Projet éolien De Nuisement et Cheniers

**Note Ecologique modificative
Janvier 2024**

**PROJETS DE PARCS EOLIENS DE
NUISEMENT ET CHENIERS (51)
SOUDRON (51)**

**Suppression d'une éolienne pour chaque projet
INCIDENCES SUR LES MILIEUX NATURELS**

HABITATS ET FLORE À ENJEU ET VARIANTE SANS E4

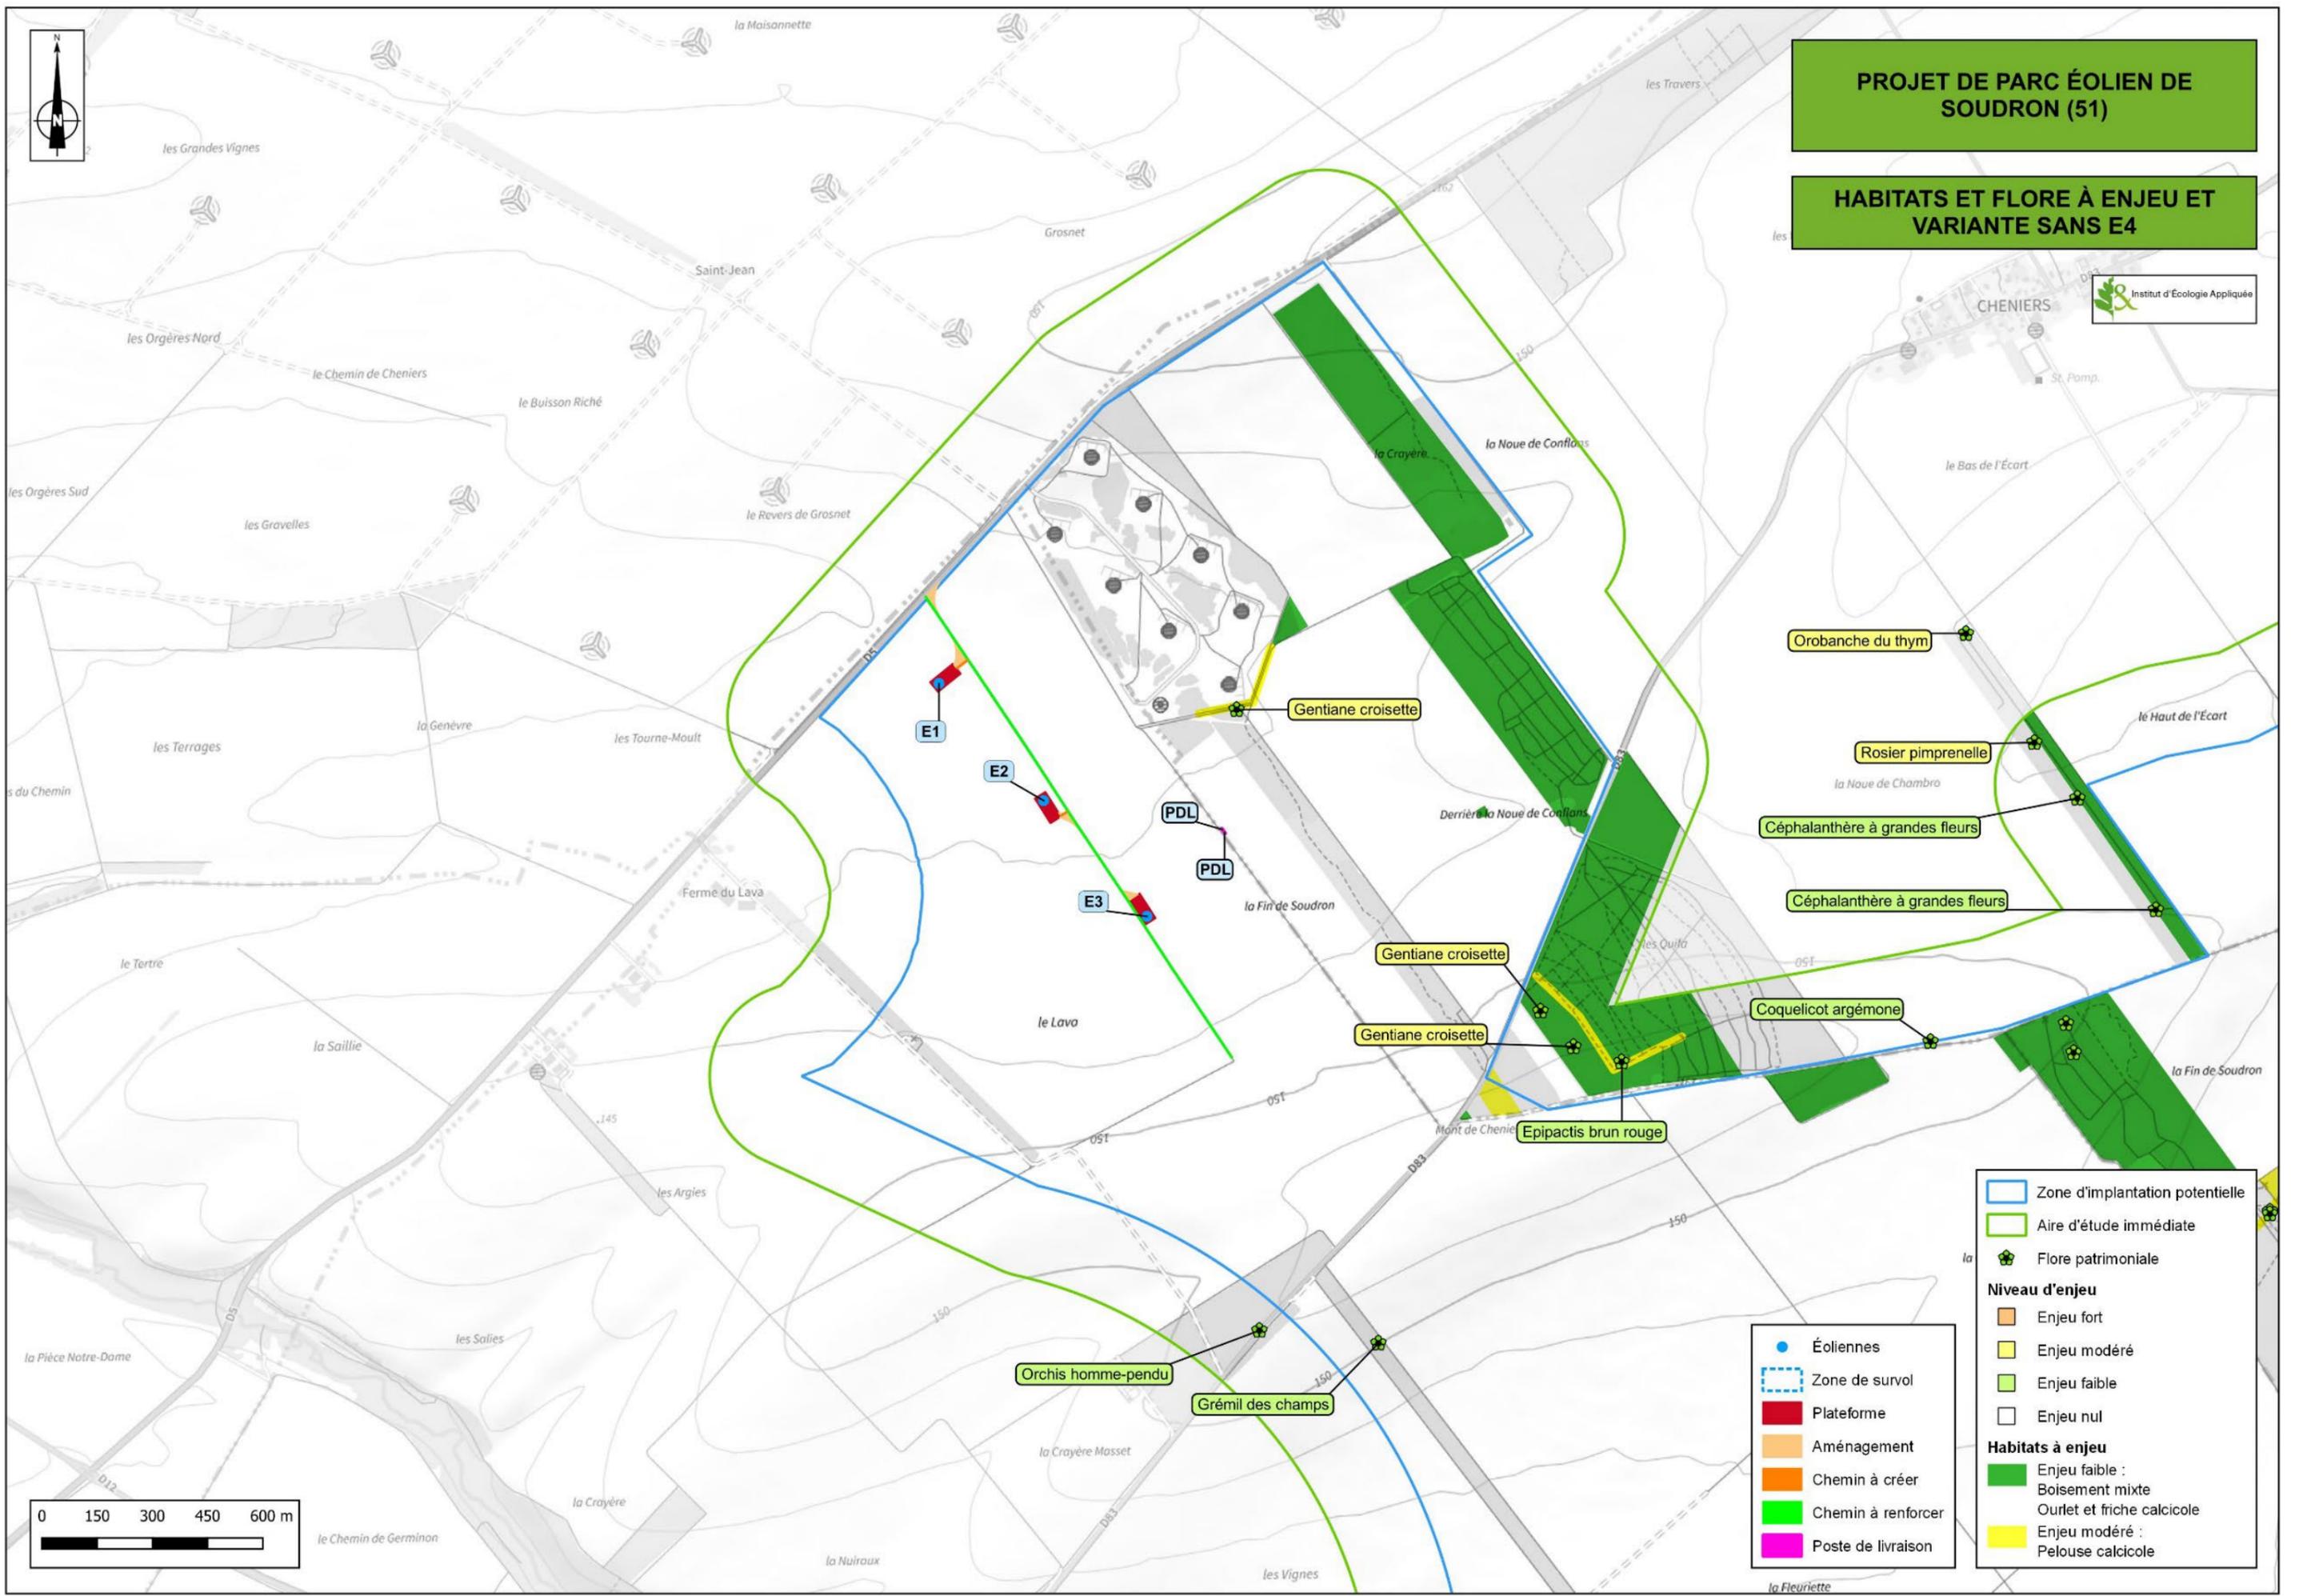
La version du projet modifié implique donc une suppression de l'éolienne E4.

Il en résulte soit un éloignement à plus de 700 m des espaces d'enjeu de la flore et des habitats détaillés ci-dessus si l'on considère l'éolienne E3 (plateforme, piste...), soit une absence de modification quant à la distance aux enjeux si l'on considère l'éolienne E2. Celle-ci se trouve en effet à 500 m d'une zone de pelouse calcicole et 600 m d'une station de Gentiane croisette. L'impact nul identifié initialement n'est pas modifié.

Aucune mesure supplémentaire n'est jugée nécessaire. Les mesures d'évitement, de réduction et de suivi initialement prévues sont maintenues à savoir :

- ME1 : évitement du fait de la localisation des éoliennes ;
- MR1 : au traitement des espèces exotiques envahissantes ;
- MA1 : suivi écologique en phase chantier ;
- MA2 : poursuite du suivi par un écologue en phase exploitation.

FONCTIONALITÉS CHIROPTÈRES ET VARIANTE SANS E4

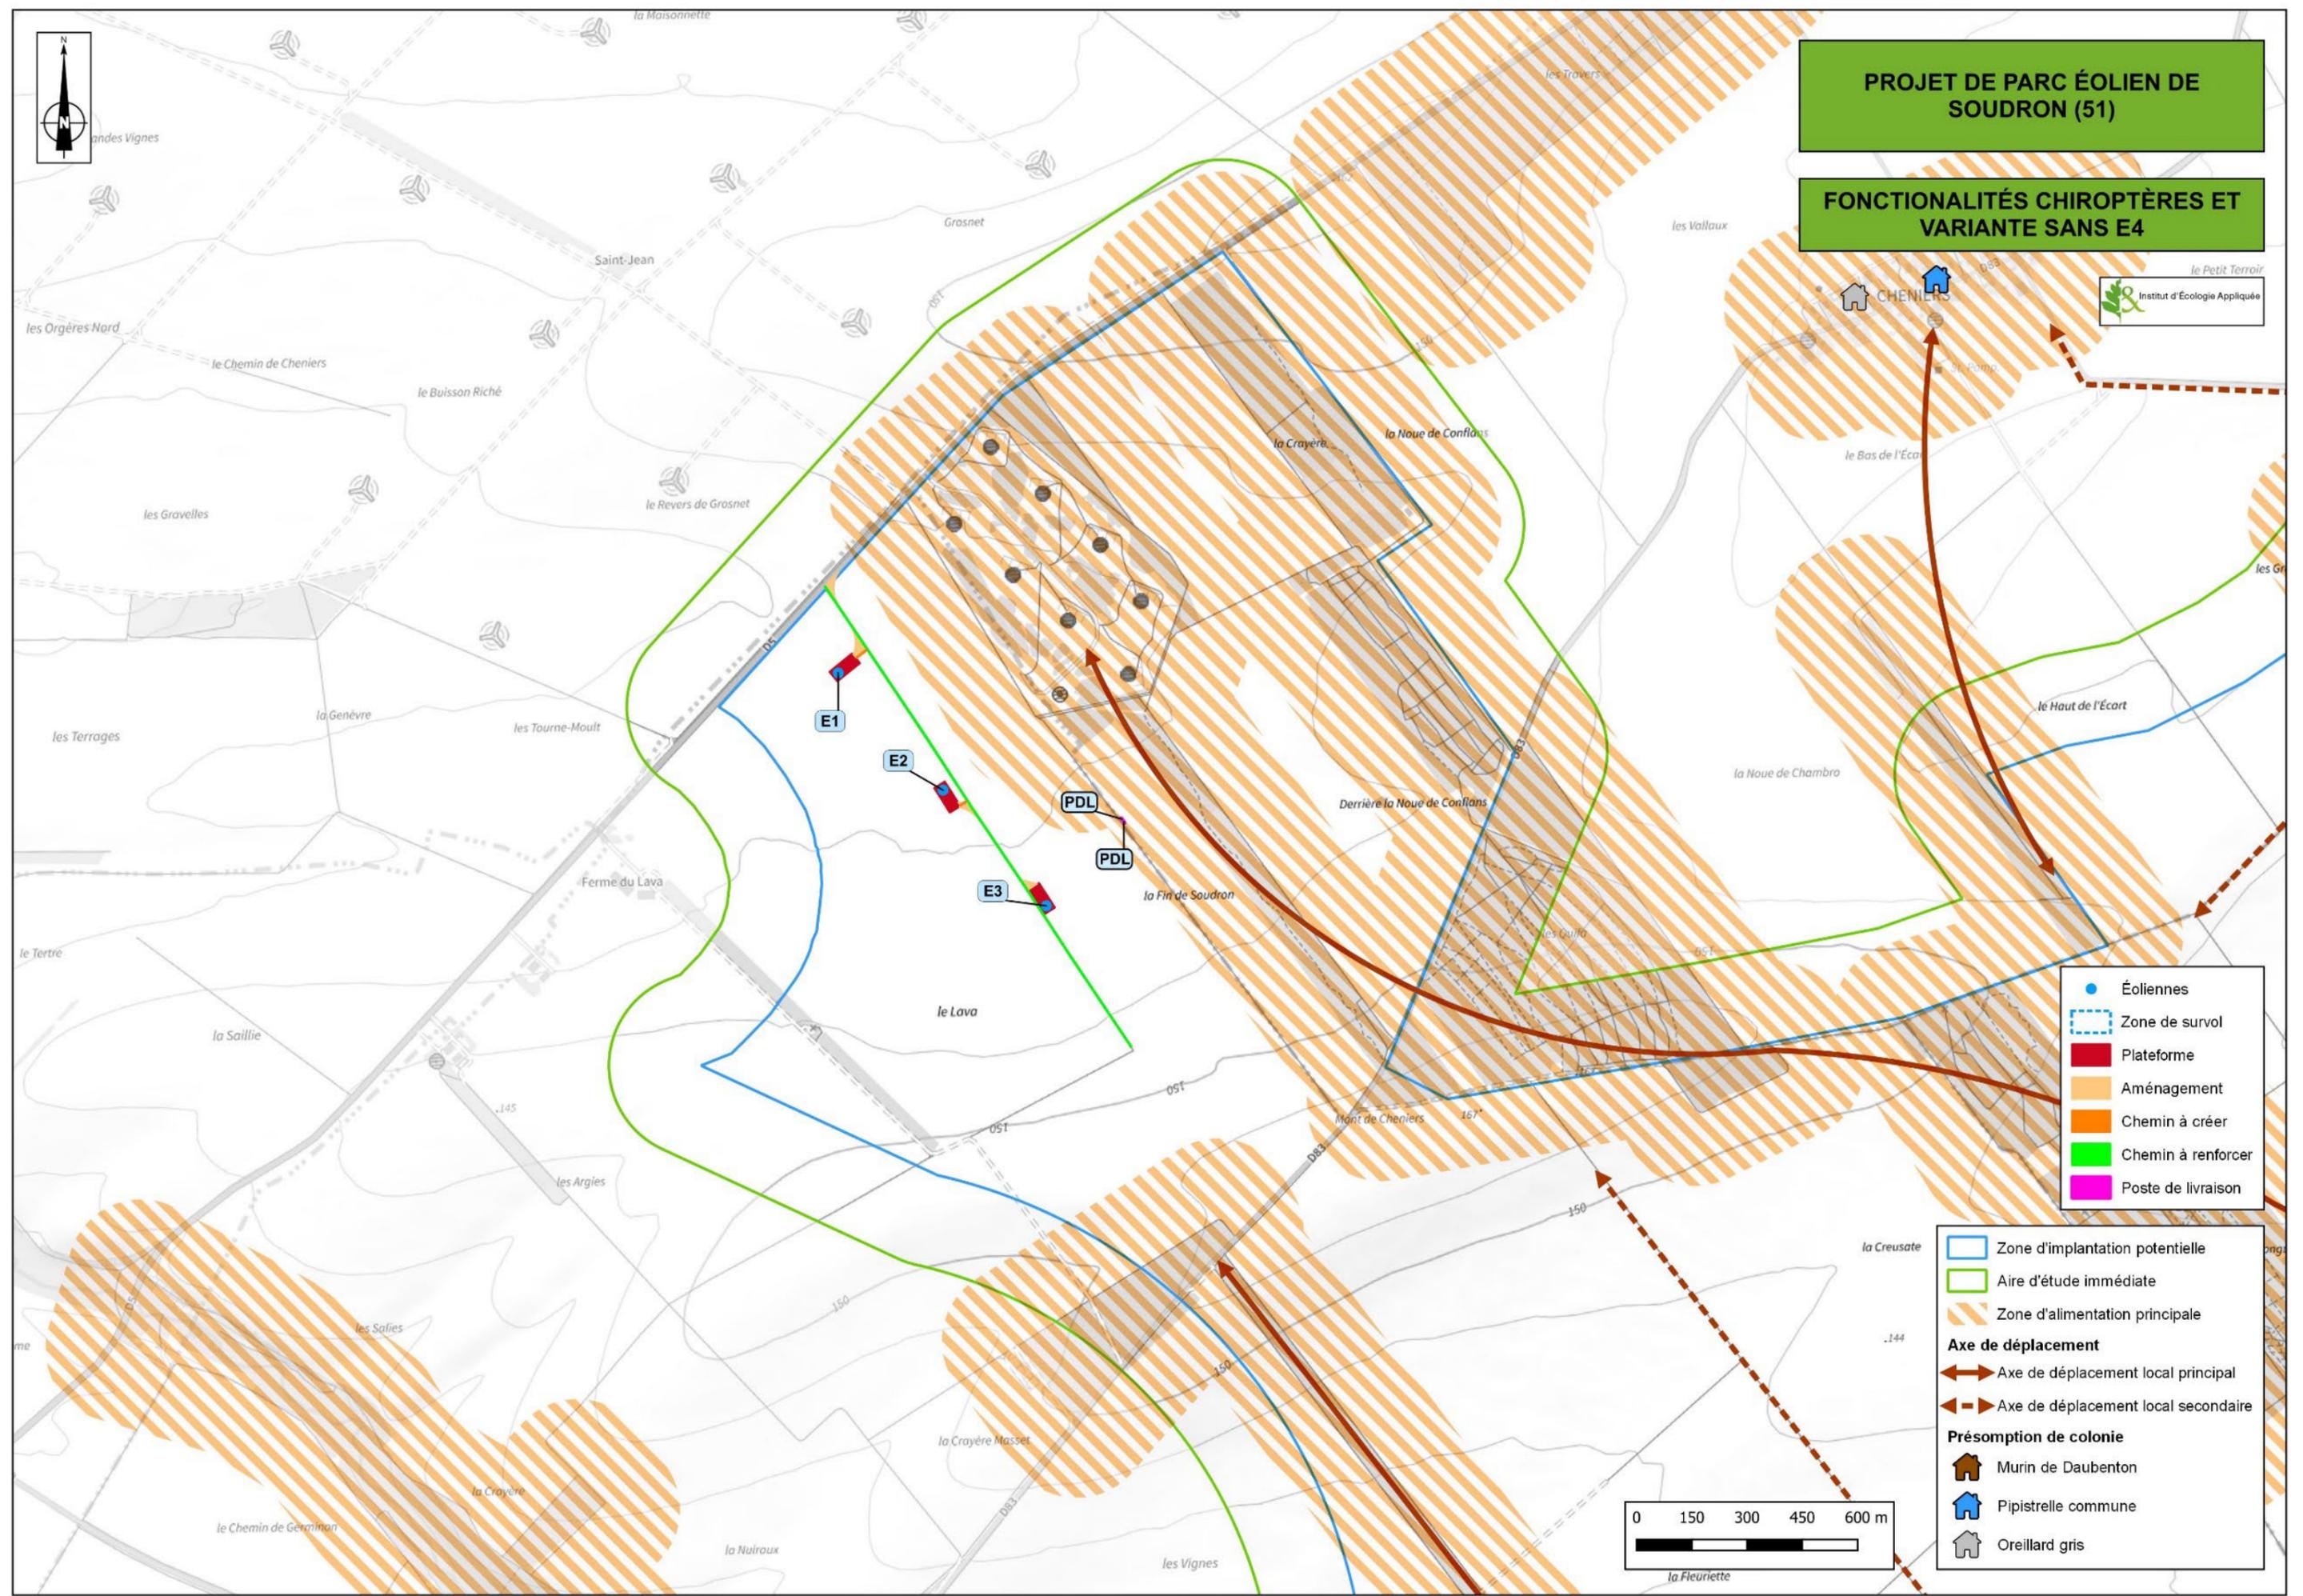
La suppression de E4 annule évidemment le risque de collision porté par cette éolienne.

Toutefois, l'impact final pour les chiroptères lié à l'implantation des 3 autres machines n'induit pas de modification dans la qualification des impacts dressés à l'échelle du parc à savoir :

La suppression de E4 n'entraîne donc pas de modification significative du niveau d'impact, les risques identifiés s'appliquant sur la totalité du parc.

Arrêt du fonctionnement pour l'ensemble du parc selon les conditions suivantes :

- du 15/05 au 15/10 séquencé en trois phases, comme suivant :
 - 15/05 au 15/07 avec une vitesse de vent inférieure à 5 m/s,
 - 16/07 au 15/09 avec une vitesse de vent inférieure à 7 m/s,
 - 16/09 au 15/10 avec une vitesse de vent inférieure à 5 m/s,
- pour des températures supérieures ou égales à 13°C,
- à partir du coucher du soleil et jusqu'à 2 heures avant le lever du soleil.

L'analyse des données issues du mât de Soudron indique en effet une activité quasiment nulle des chiroptères avant le coucher du soleil et deux heures avant son lever.
